TECH TIP 003

E3/TT003 v1.0
2014/03

5501XS, 5671XS E RELATIVI TENDITORI

RENAULT 1,4 16V E 1,6 16V BENZINA

FIG. 1

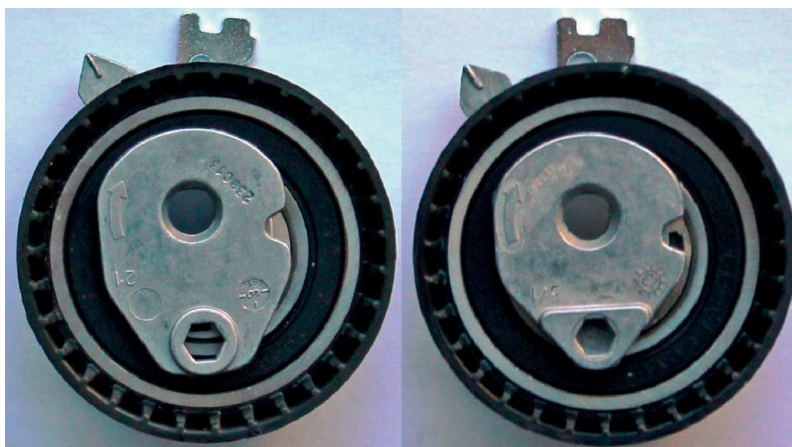
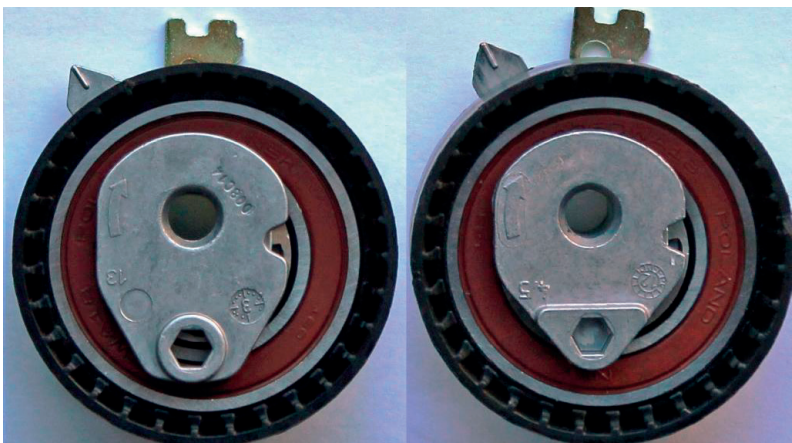
Una modifica apportata dalla casa automobilistica ha reso obsoleti la cinghia di distribuzione 5501XS, i relativi tenditori, T43064 (fig. 1 a sinistra) o T43168 (fig. 1 a destra) nonché i relativi kit. Non saranno più montati sui motori Renault K4M/K4J.

La cinghia 5501XS è stata sostituita dalla 5671XS, il tenditore T43064 è stato sostituito dal T43236 (fig. 2 a sinistra) e il tenditore T43168 dal T43238 (fig. 2 a destra).

Tutti e quattro i tenditori sembrano identici, ma vi è una differenza fondamentale nel loro funzionamento. I nuovi tenditori T43236 e T43238 trasmettono meno tensione e possono essere usati solo con la cinghia di nuova generazione: 5671XS, la cui struttura è stata progettata proprio in funzione di questa modifica.

La vecchia cinghia (5501XS), i vecchi tenditori (T43064 e T43168) e i kit possono essere ancora montati solo sulle applicazioni K4J/K4M realizzate prima del 2013. Non è possibile utilizzare i componenti di vecchia generazione in abbinamento a quelli nuovi. La nuova cinghia (5671XS) può essere usata su tutte le applicazioni K4M/K4J, MA deve essere usata solo insieme a tenditori di nuova generazione (T43236 e T43238).
